Datum	15/03/13
Betreff	Sicherheitsmitteilung n°2013/03/PRO.DEL

## DELIGHT Gurtzeug Auslösung des Rettungsgeräts

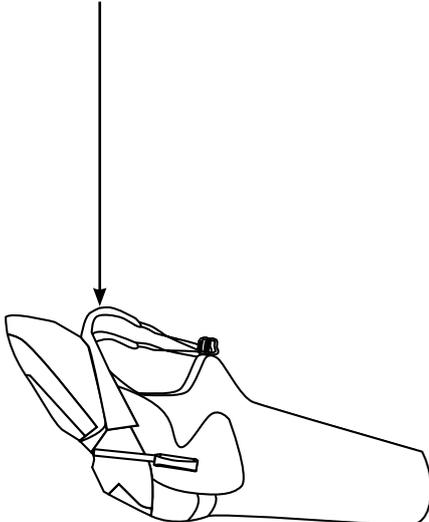
Wir haben Probleme bei einigen Auslösungen speziell bei diesem Gurtzeugmodell festgestellt. Die Rettungsschirmauslösung kann durch mehrere Faktoren erschwert werden :

- Das Rettungsschirmvolumen
- Wie gefüllt das Rückenstaufach ist

Unsere Tests und Feedback von Testpiloten haben gezeigt, dass die durchgeführten Auslösungen unter Verwendung von losen Schaumstoffpolstern, die in dem Rettungsgerätecontainer platziert werden, bei bestimmten Modellen erleichtert werden.

- Falls du einen starken Widerstand während der Auslösung spürst, dann installiere die nötigen Containerpolster, wie unten dargestellt : Kontaktiere deinen Händler in deinem Land oder SUP'AIR FRANCE direkt ( sav@supair.com ), um deine kostenlosen Schaumstoffpolster zu bekommen.
